工程指示 / 要求簡箋(E.I.)

工程指示編號：EI / 2730 / 20 修改版次：E  
 工程編號：J - 852 工程名稱：亞皆老街中電  
 工程項目：佛沙窗 大貨 T3 AC 單位 (特式層 22, 23/F) (20 幅)  
 收件人：生統 發件人：Ant Yeung 日期：04/01/2021

名稱	65生窗玉右企	制圖	JASON 2020.06.22	修改	A	B	
材料	X85680(4)	復核	WHS	日期	2020.12.22	2021.01.04	
顏色	UCT806812XL-3	批准		圖號	PW01-50

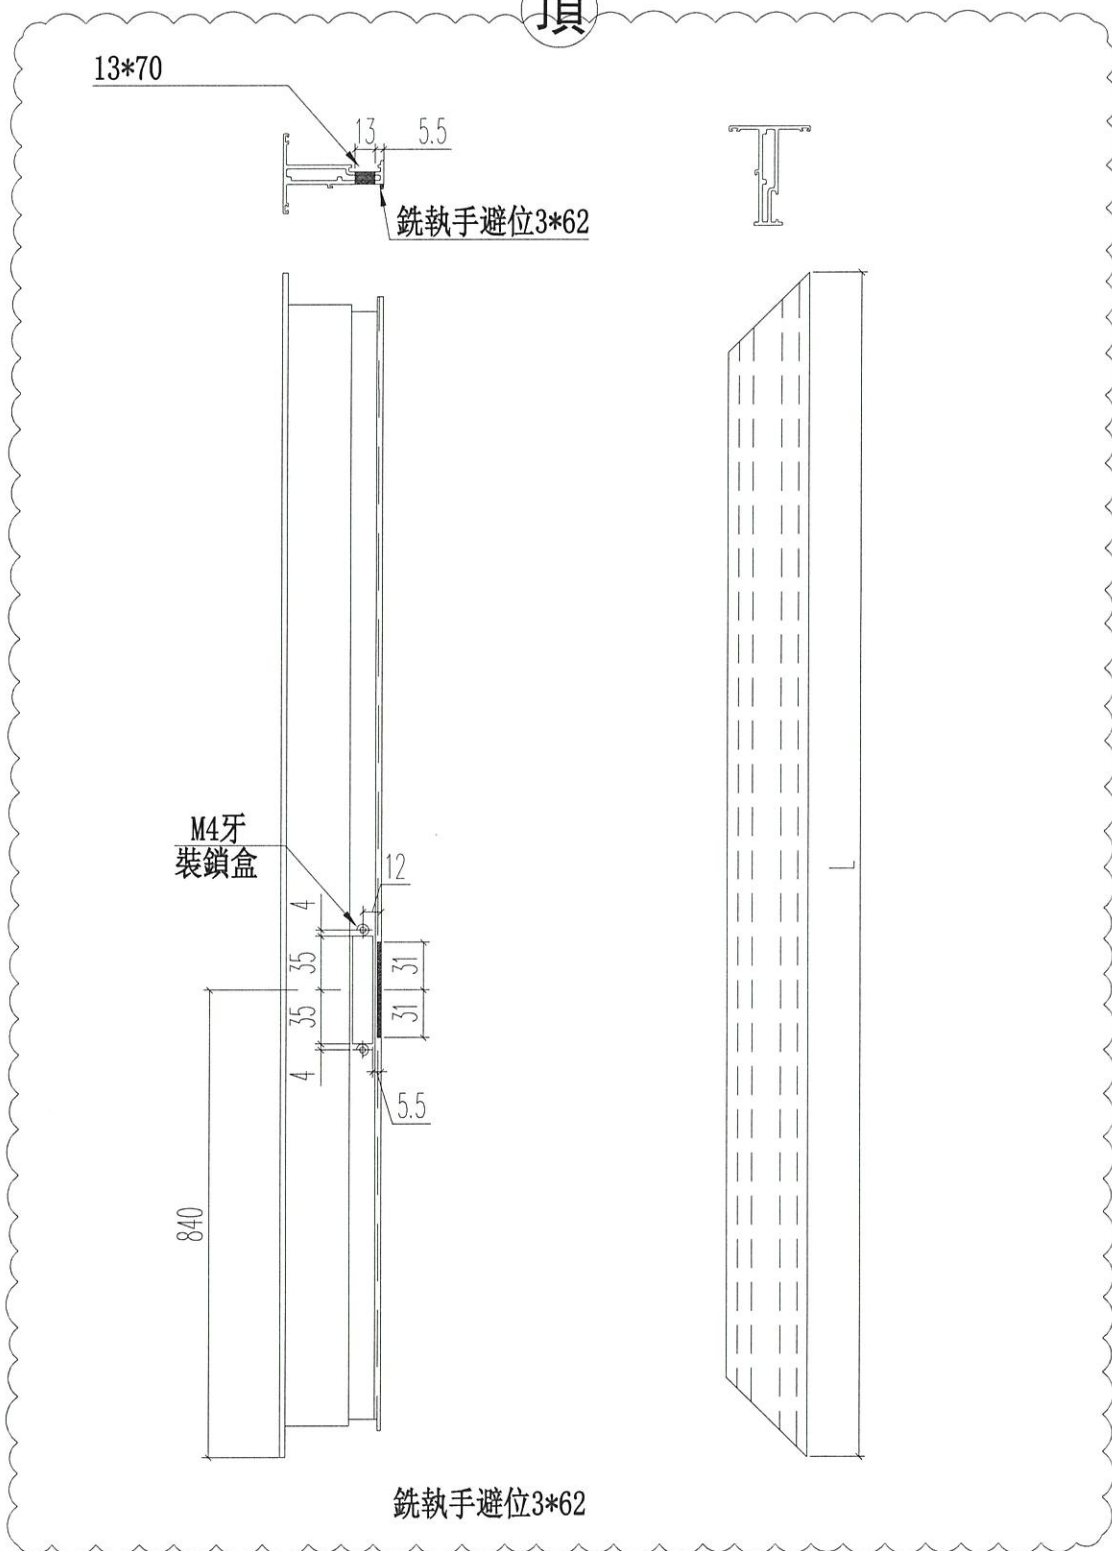
**E 版：**修改窗玉主企加工圖，已加工的留來 T1 用。

請將已加工的兩支窗玉企料留用到T1座
